深圳市工勘岩土集团有限公司设计变更通知单

边坡临时防护设计No. 02

建设单位	雅安城投建筑工程有限公司		
项目名称	雅安市委安全局棚户区改造安置房项目的基坑支护	子项名称	岩土工程设计（临时工程）
工程编号	/	变更类型	环境变化，局部调整加强
原图图号	/	新图图号	BG1

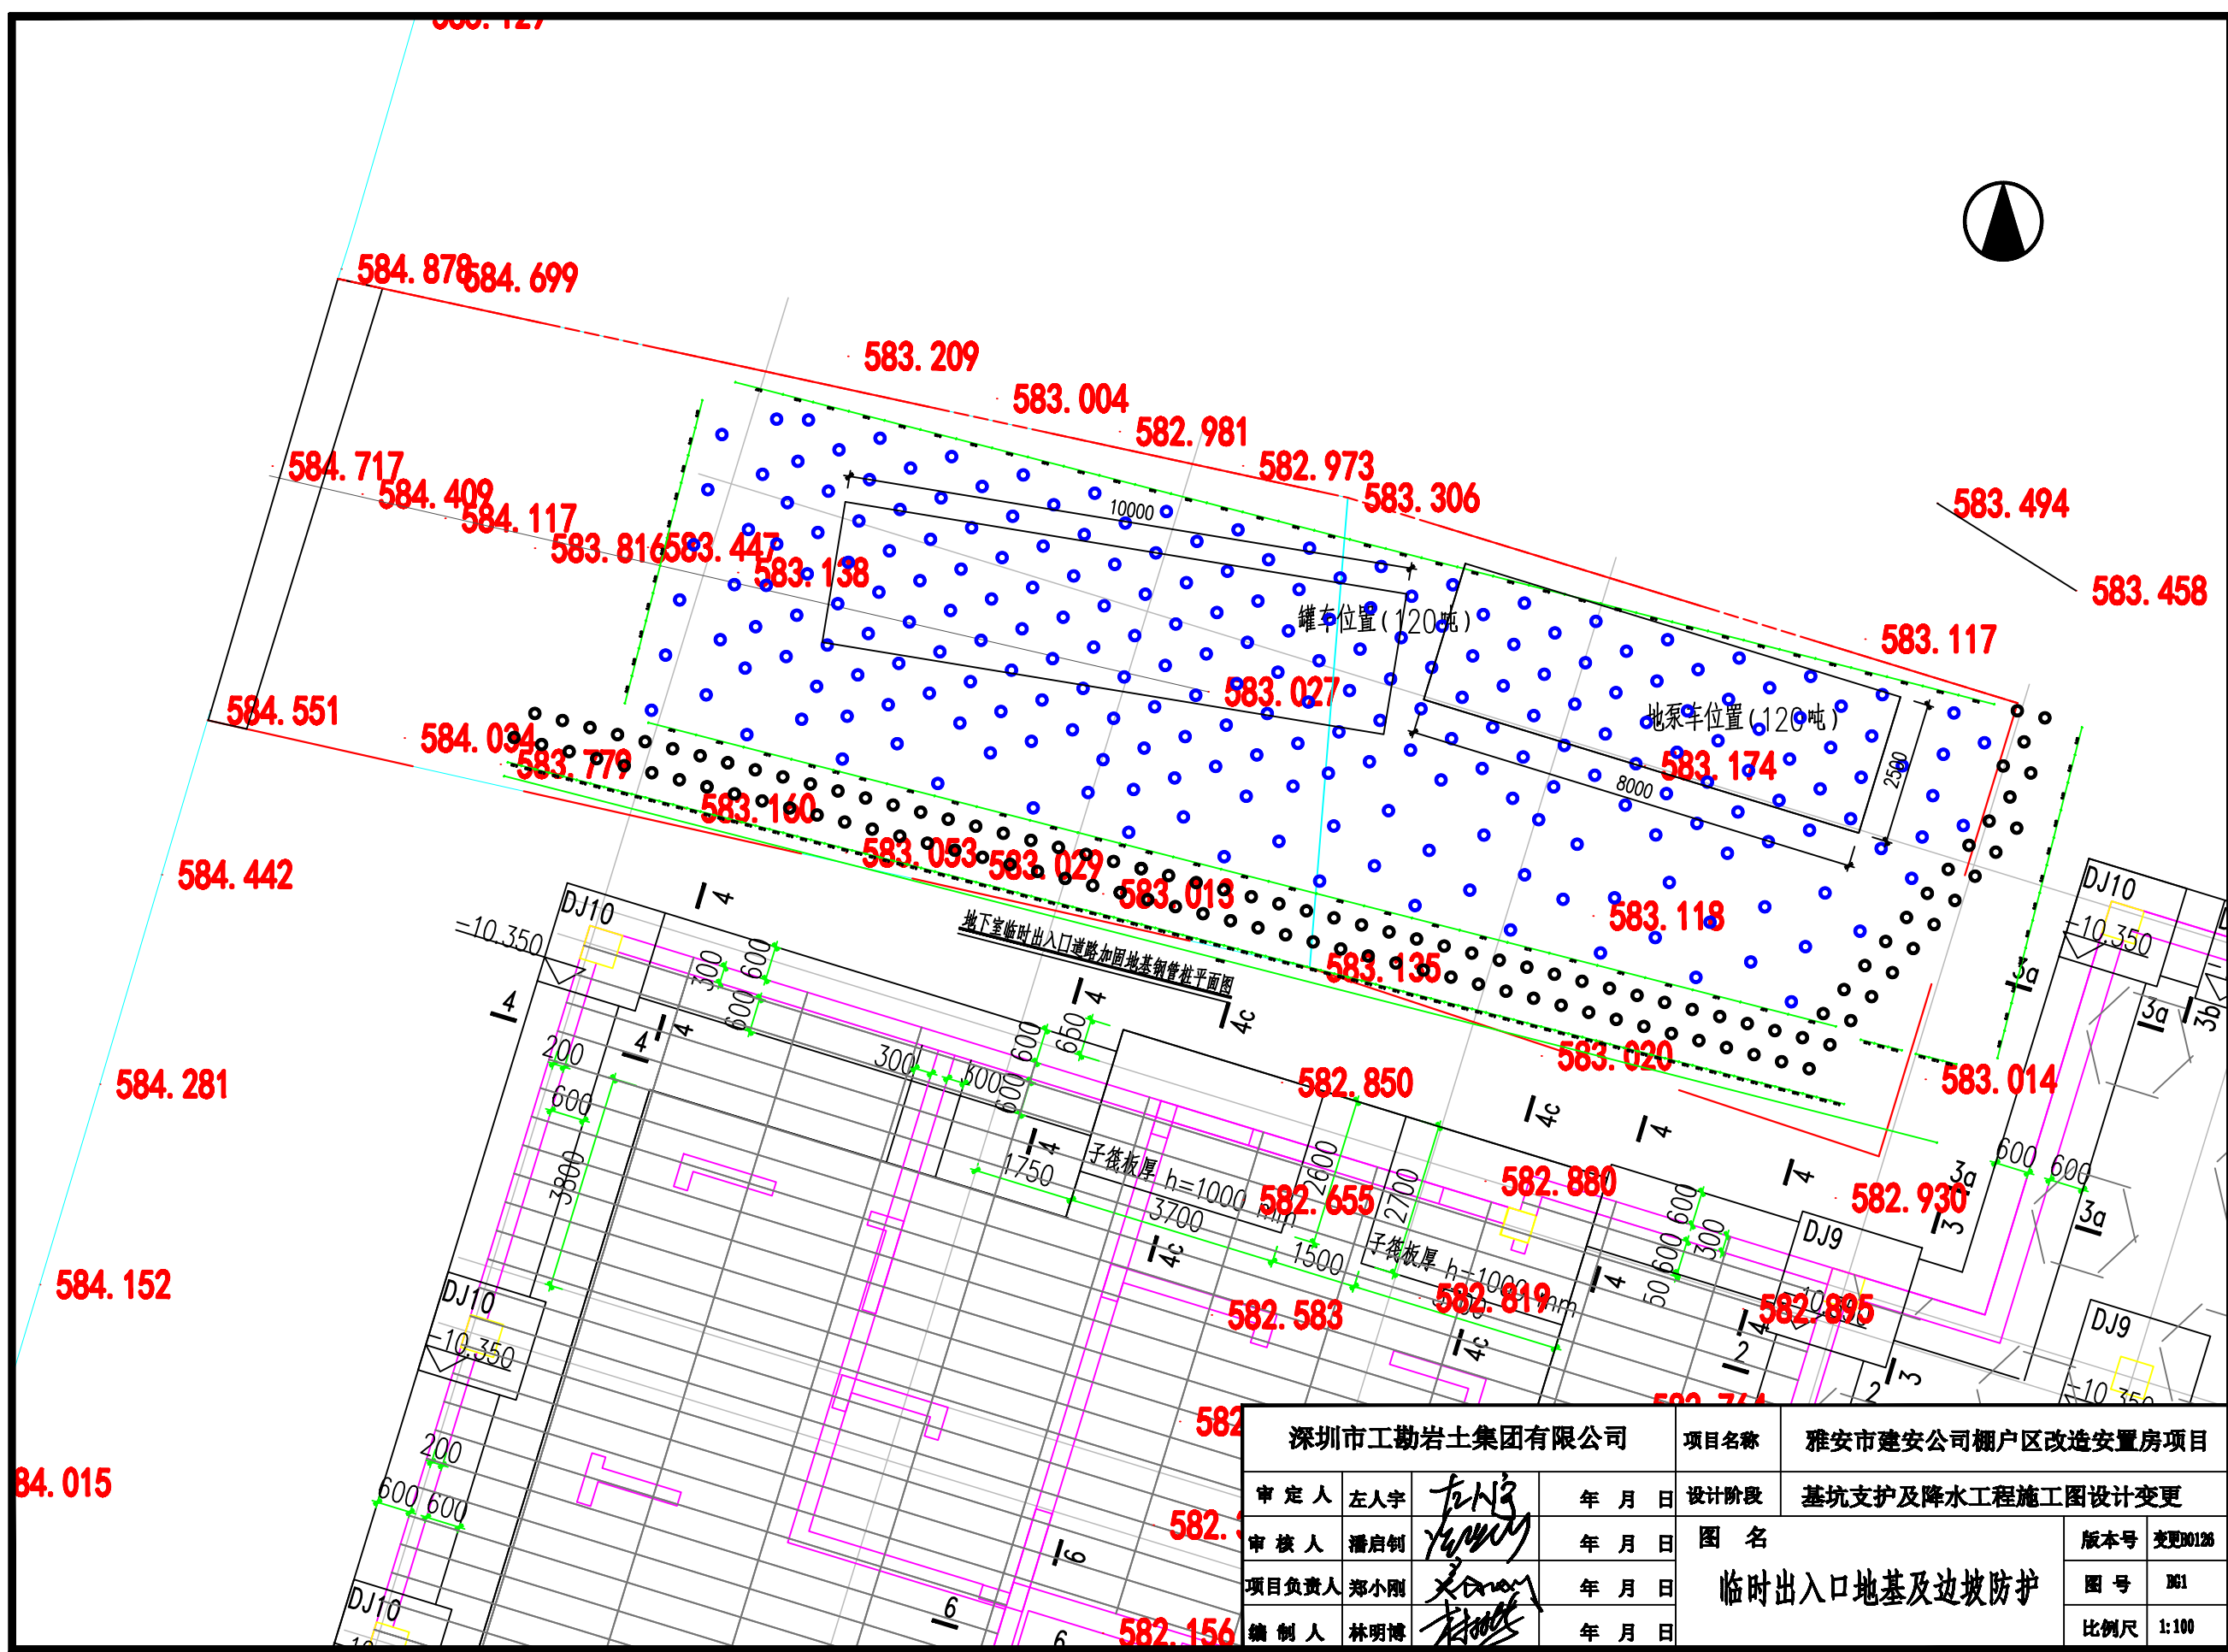
受环境影响和场地限制，场地基坑开挖区域地下室出入口无临时通行条件，为加快项目推进，建设单位于2021年1月22日组织建设单位内部相关部门、监理单位、勘察设计单位、施工单位相关责任主体单位和相关专家组成员现场踏勘、会商，决定对该出入口临时道路土体进行加固处理，对边坡根据后续使用情况进行适当处理，确保施工作业车辆和人员等安全。专家组根据踏勘结果出具相应建议和意见，本次变更设计根据专家意见和相关既有图纸、结合现场情况进行本次变更设计工作。

本次变更区域为地下室北侧车库出入口位置，现根据施工单位提供施工组织平面图，处理区域约29m×8.5m矩形地块，处理如下：

- 1)、对该坡道根据现状结合后期永久地下室坡道进行设计，加固坡道内土体，同时满足该坡道施工期间临时停放施工车辆要求；
- 2)、根据施工荷载，本区域道路路面荷载按140kPa进行核算，采用钢管桩将现状基坑顶部荷载传递至深处稳定地层中，侧面加密钢管桩护坡；
- 3)、靠近边坡区域三排钢管桩需进入基础底面高程以下不小于0.5m，侧向临空面挂网喷砼封闭，挂网喷砼规格及要求按原设计支护要求实施；
- 4)、桩顶采用III级螺纹钢进行网架状焊接固定后施工顶部钢筋混凝土板，设计单桩承载力为45kN，钢管桩桩径169mm，桩长约5-11m；
- 5)、后期使用过程中应加强监测，特别是坡顶有荷载时，需设置专人监测和巡视，出现险情及时减载并增设临时斜撑，荷载应远离坡顶；
- 6)、其它未单独说明即未作调整，按原设计文件实施。
- 7)、施工前需征求主体结构设计单位意见，并现场核实无误后方可正式实施。

地下室临时出入口道路加固地基钢管桩平面图

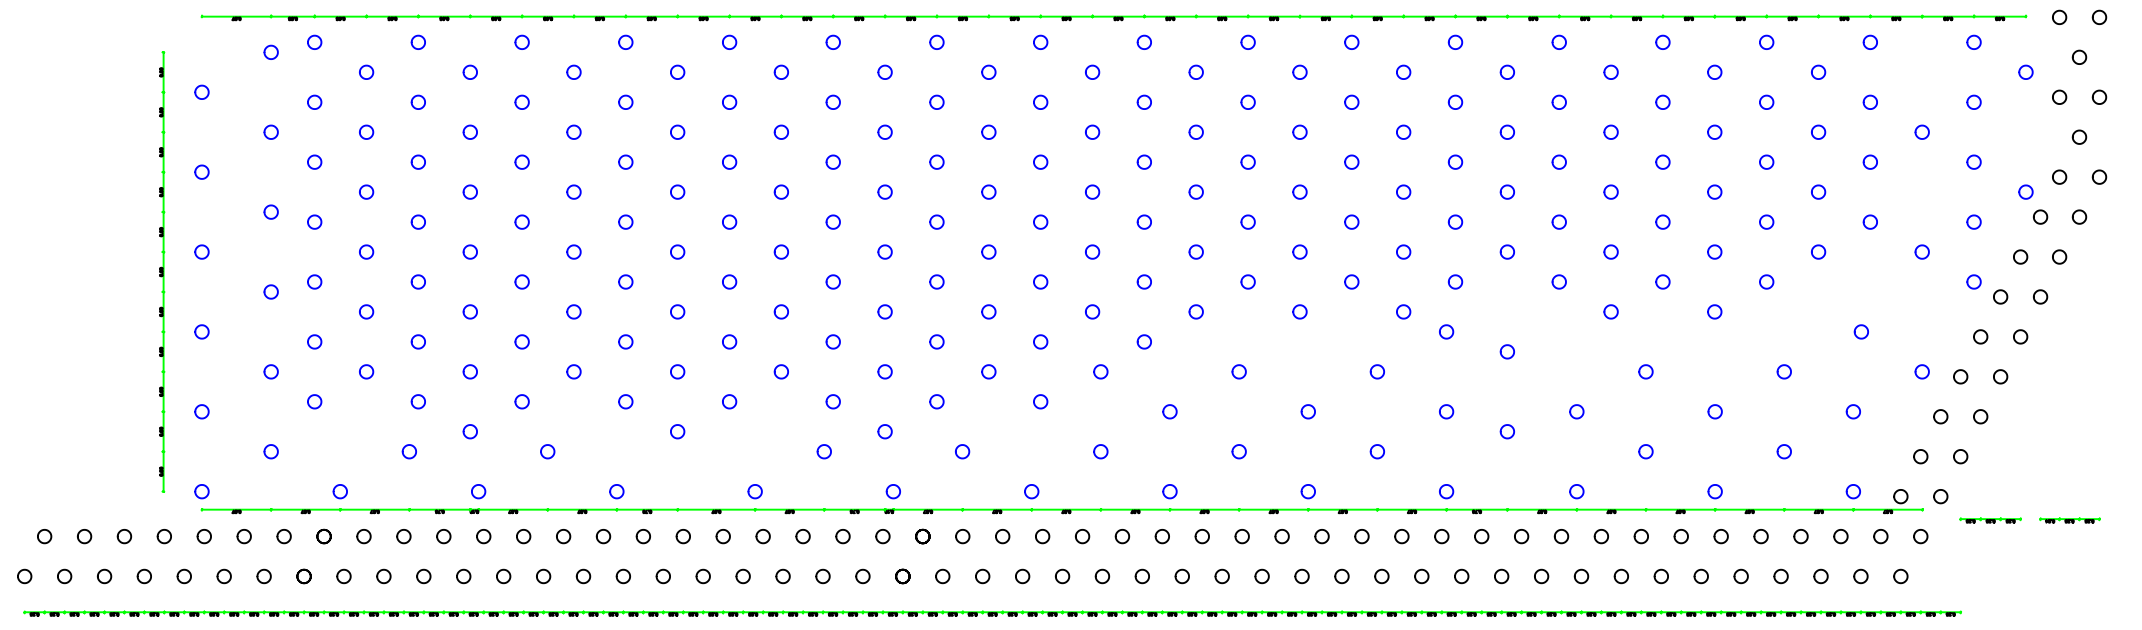
- 1、采用钢管桩加固地基，主要受力区桩间距为0.75m，其它区域桩间距1.0m，均为梅花形布置，临空侧采用0.5m间距布置双排；
- 2、钢管采用壁厚6mm钢管、预成孔后注浆钢管桩，桩端进入中风化基岩不小于0.5m；
- 3、钢管桩上端顶部为坡道顶高程-0.2m（桩端进入砼面板100mm），顶部采用厚度200mm钢筋混凝土板作为临时道路路面，车道配筋及混凝土同消防车道顶板；
- 4、本临时车道后期可直接加铺面层作为永久道路路面使用；
- 5、使用期间需对边坡临空侧进行监测，确保边坡稳定，如发现变形异常或有加剧趋势，应及时卸载，并采用工字钢作为斜撑支撑变形部位，正常使用期间，重车远离坡边，确保基坑侧壁稳定；
- 6、具体加固部位根据现场实际需要确定，建议加固全部临时马道部位（需过重车区域）；
- 7、钢管桩采用预成孔工艺，钢管内先设置注浆管后填入细石，最后自孔底注浆而形成钢管混凝土桩。
